הנדון: **שינוי חוקת הכדורסל וסימוני המגרשים.**

איגוד שופטי הכדורסל בישראל – הוועדה המקצועית
תמצית לקבוצות הכדורסל של עיקרי השינויים בחוקת הכדורסל ובפירושיה 2010

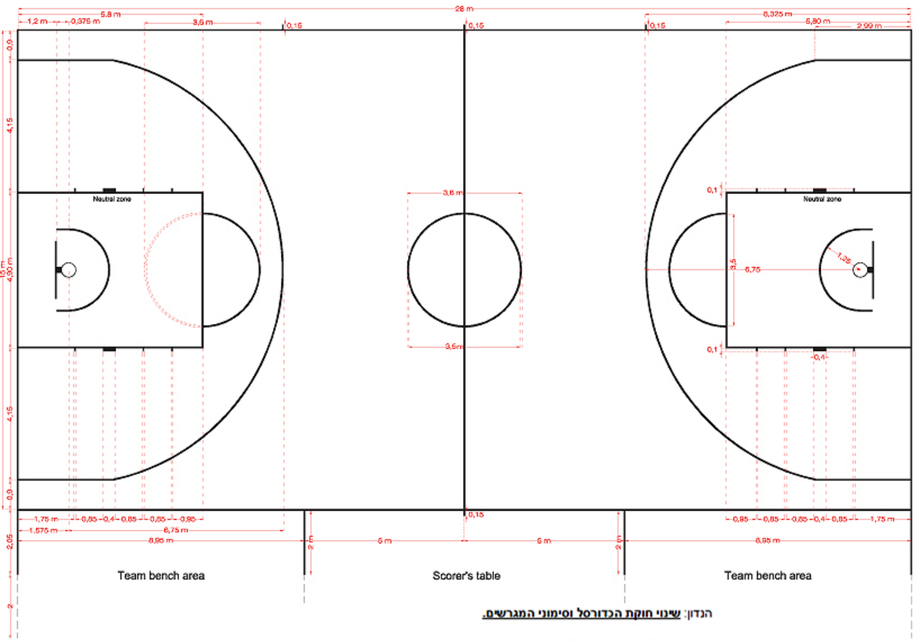
All court lines (black lines on the attached diagram) shall be 0,05 m in width.
All red and dotted lines are just auxiliary lines that indicate correct measures.

- רחבת 3 השניות תהיה בכל מקרה לפי הסימון החדש המרובע.
- יהיו 2 קשתות של 3 נקודות (גם הישנה וגם החדשה).
- יהיו 2 אפשרויות בשעון 24 השניות (גם לפי החוקה הישנה וגם לפי החוקה החדשה)

Diagram 1 Position of a player inside/outside the no-charge semi-circle area

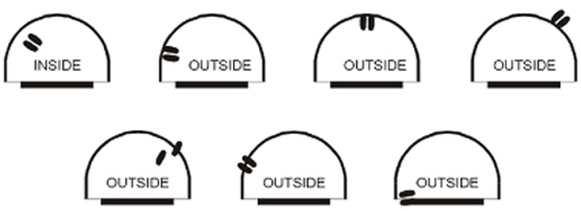
8. **סעיף 33.10 – חצי המעגל ללא עבירת תוקף**:

בכל מצב של תנועת חדירה לחצי המעגל ללא עבירת תוקף, בו נוצר מגע ע"י שחקן ההתקפה עם שחקן ההגנה, בתוך חצי המעגל ללא עבירת תוקף, **אין לשרוק לעבירת תוקף**, אלא אם שחקן ההתקפה משתמש באופן בלתי חוקי בידיים, בזרועות, ברגליים או בגופו, וזאת כאשר:

- שחקן ההתקפה שולט בכדור ומצוי באוויר, **ו-**
- הוא מנסה לקלוע לסל או למסור את הכדור, **ו-**
- שחקן ההגנה עומד **עם שתי רגליו בתוך** חצי המעגל ללא עבירת תוקף (קו חצי המעגל **איננו** חלק מחצי המעגל).
